RESOLUCIÓN No.

POR MEDIO DE LA CUAL SE MODIFICA UN PERMISO DE VERTIMIENTOS Y SE ADOPTAN OTRAS DETERMINACIONES.

LA DIRECTORA DE LA REGIONAL PÁRAMO DE LA CORPORACIÓN AUTÓNOMA REGIONAL DE LAS CUENCAS DE LOS RÍOS NEGRO-NARE, CORNARE. En uso de sus atribuciones legales y delegatarias y en especial las previstas en la Ley 99 de 1993, los Decretos 2811 de 1974 y 1076 de 2015 y

Imagen 1. Sistema de tratamiento de aguas residuales domésticas, Acogido con el artículo segundo de la Resolución RE-03688-2023.

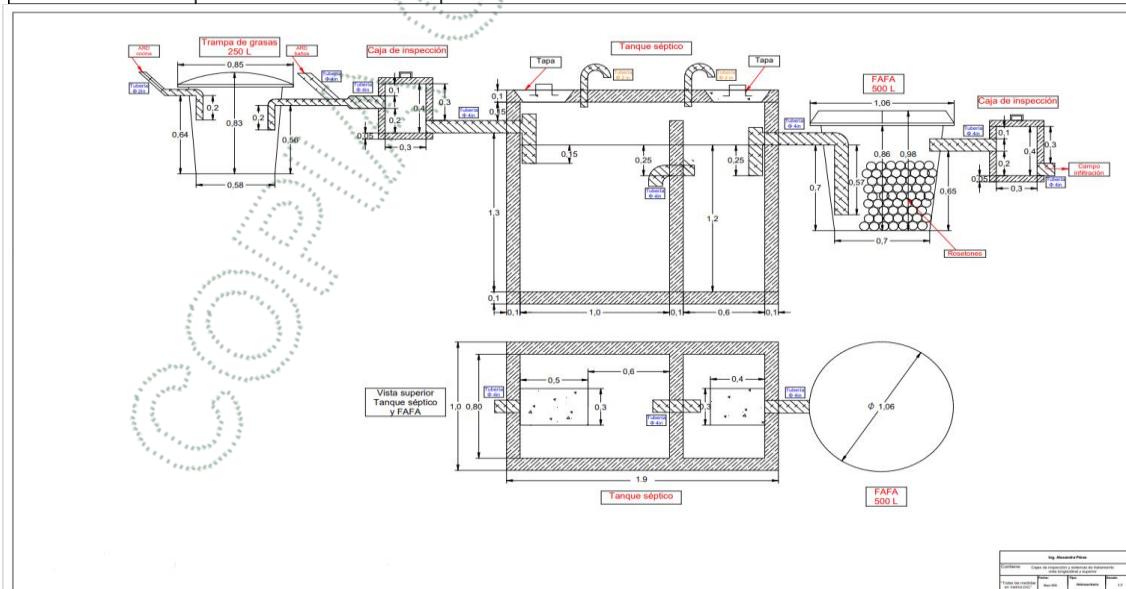
A continuación, se describe el Sistema de Tratamiento de Aguas Residuales Domésticas (STARD) implementado en campo, el cual difiere del aprobado en el permiso de vertimientos vigente, según consta en el informe técnico IT-08825-2024. Este sistema fue instalado en el mes de octubre de 2024.

26.3. El Sistema de Tratamiento de Aguas Residuales Domésticas (STARD) implementado, difiere en campo del aprobado en el permiso vigente, por lo cual se hace necesario modificar el artículo segundo de la Resolución RE-03688-2023 del 29 de agosto de 2023, con el fin de reflejar adecuadamente las condiciones técnicas reales del sistema instalado.

ARTICULO PRIMERO. MODIFICAR el artículo Segundo de la Resolución RE-03688-2023 del 29 de agosto de 2023, para que en adelante se entienda de la siguiente manera:

"ARTICULO SEGUNDO. ACOGER los sistemas de tratamiento de aguas residuales domésticas conformados por las siguientes unidades:

Imagen 2. Sistema de tratamiento de aguas residuales-no domésticas Acogido con el artículo segundo de la Resolución RE-03688-2023.

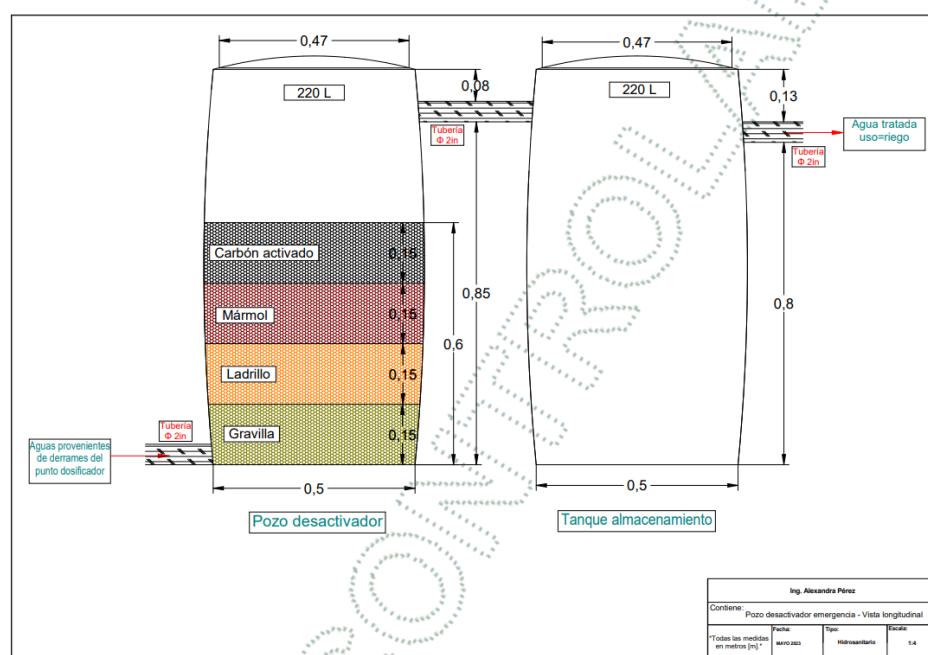
En visita de seguimiento se verificó la instalación de un tanque de almacenamiento para las aguas residuales no domésticas generadas en la zona de preparación de mezcla, específicamente en las actividades de lavado de trajes, equipos de fumigación, elementos de protección personal y duchas del personal operativo. El usuario informó que, con esta adecuación, se suspendió el vertimiento directo al suelo previamente identificado, y que el agua excedente del sistema de desactivación ahora se utiliza para el riego de la vía interna del predio.

Al ser consultada en campo sobre el registro del balance hídrico del sistema, la parte interesada manifestó que, a la fecha, no se han llevado registros documentales. Indicaron que el agua tratada ha sido utilizada ocasionalmente para el riego de la vía interna del predio; sin embargo, no se cuenta con evidencia fotográfica ni documental que respalte dicha actividad.

2. Allegar el registro de balance hídrico del sistema de recirculación de la actividad económica y evidencias fotográficas de la disposición final de las aguas del Sistema de Tratamiento de Aguas no Domésticas.
